電磁切換弁DG4V-5シリーズ デザイン変更のお知らせ

さて、ご愛顧を頂いております小形電磁切換弁DG4V-5シリーズについて、ボディ鋳物の鋳型更新にあたり外観及び一部寸法が変わりますのでデザイン変更を実施させていただきます。新デザイン番号は、50 デザインとなります。以下に概要をご案内いたします。ご不明な点や詳細については、弊社営業所までお問い合わせください。

図1 取付ボルト長さ変更

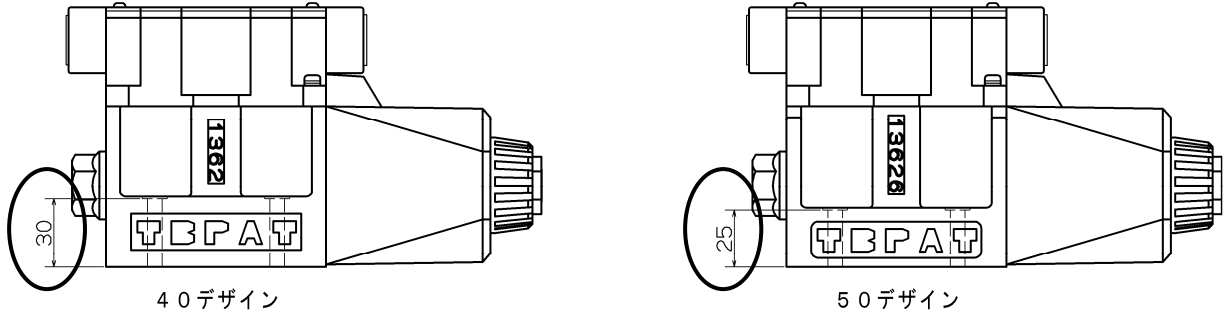
1) バルブ取り付けボルトの長さ変更

取付ボルトの座面が、40デザインではガスケット面から30mmだったものが、50デザインではガスケット面から25mmに変更になります。これに伴いバルブの取付ボルトがM6×40からM6×35に変更になります（単品取付の場合）。

図2 鋳出し文字面の変更

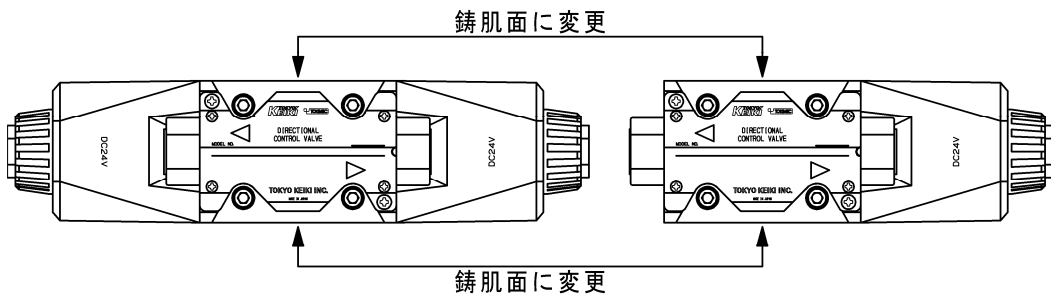
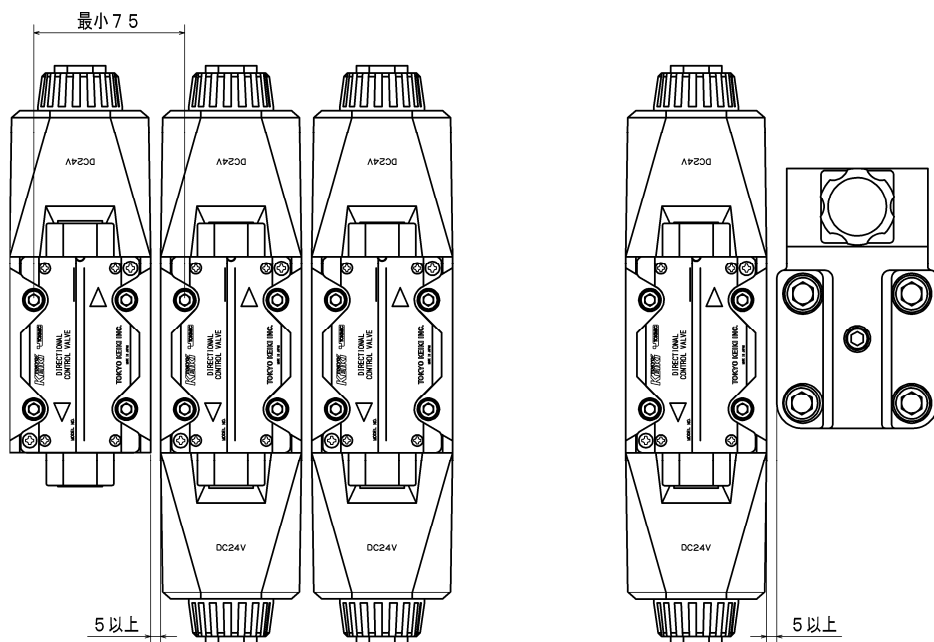
2) 鋳出し文字がある2面が加工面から鋳肌に変更

従来「6面加工」を行っていたものを「4面加工、鋳出し文字がある2面は鋳肌のまま加工しない」に変更します。**鋳出し文字がある2面が鋳肌になります。**

これによりボディ幅寸法（70-mm）の公差は鋳物の公差（±1）となります。干渉を避けるため並べて使用する際はバルブどうしの間隔に注意してください（下図参照）。

図6 コンジットボックスおよび銘板の変更

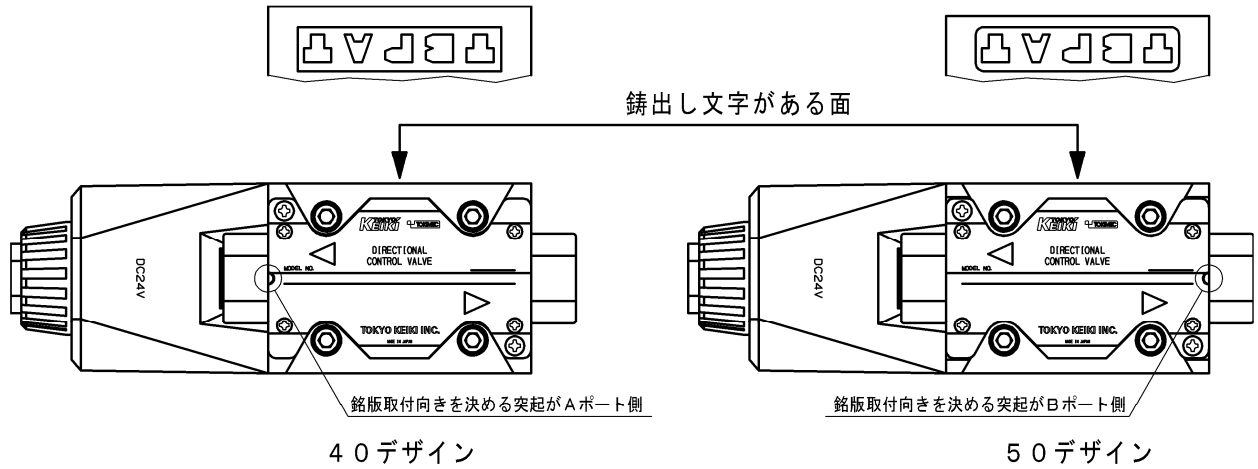
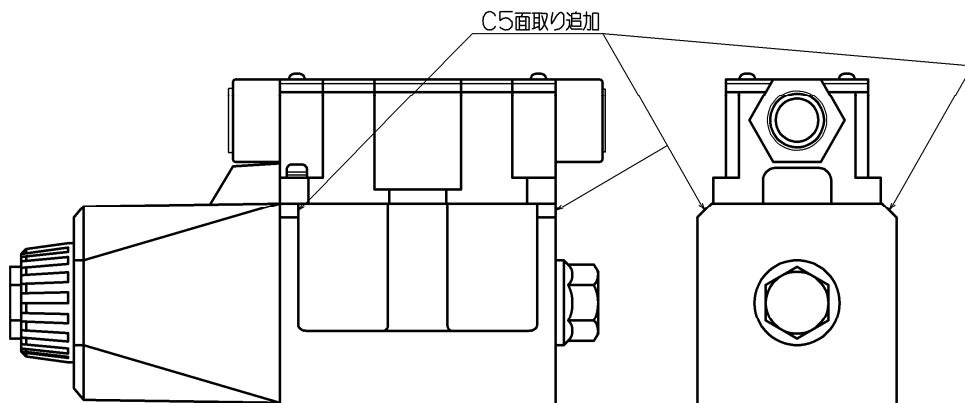
- 5) プラグインタイプのコンジットボックスおよび銘板の変更
 アース端子用ねじ穴の位置変更に伴い コンジットボックスおよび銘板が変更になります。
